Mission régionale d'autorité environnementale

**Avis délibéré de la mission régionale
d'autorité environnementale
Hauts-de-France
sur le projet de centrale agrivoltaïque sur la commune de
Tupigny (02)
Étude d'impact de mars 2026**

n°MRAe 021687/A P

Figure 6: Plan de la variante retenue (source : page 209 de l'étude d'impact)

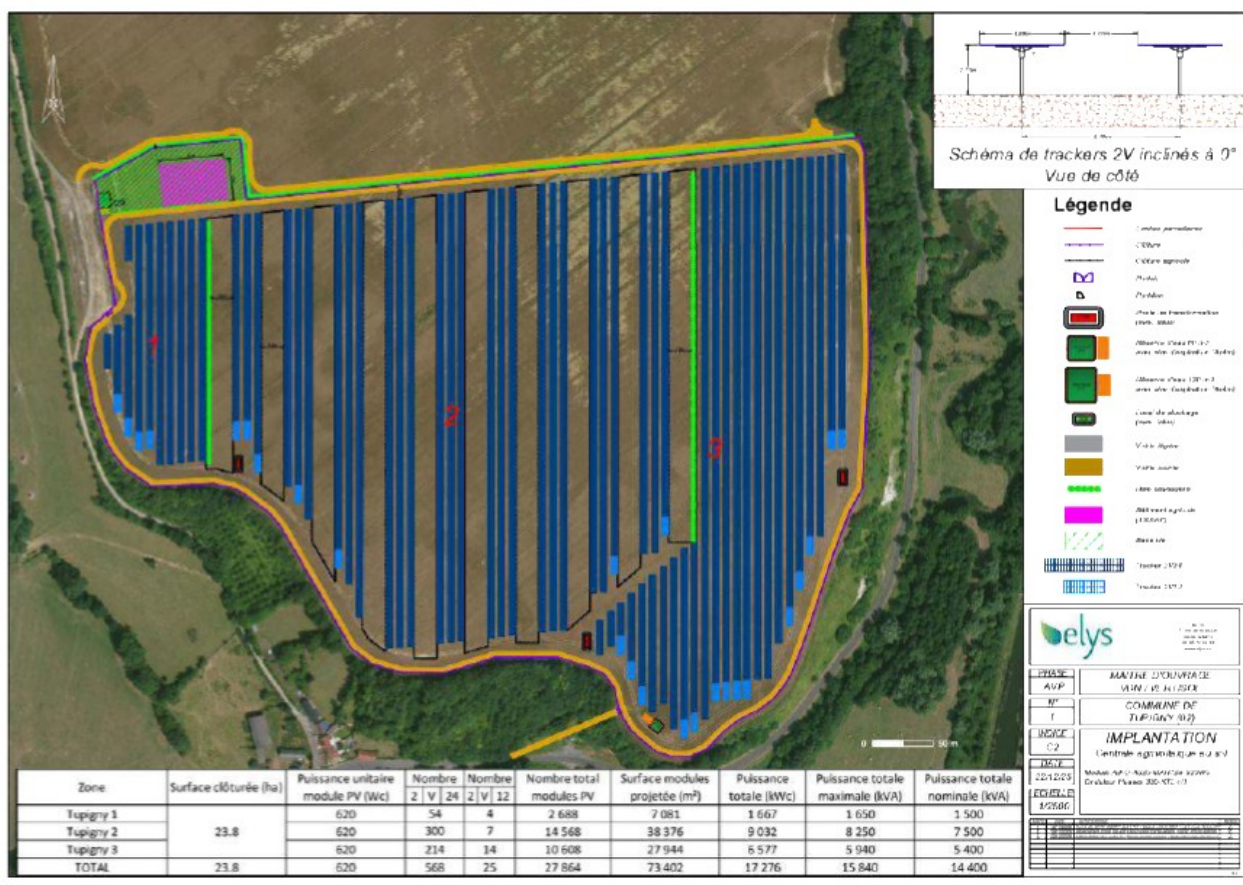
L'étude conclut que la variante retenue respecte la totalité des servitudes et contraintes techniques mais n'effectue pas d'analyse comparative détaillée de l'ensemble des variantes au regard des impacts sur l'environnement et en particulier sur les milieux naturels et la biodiversité.
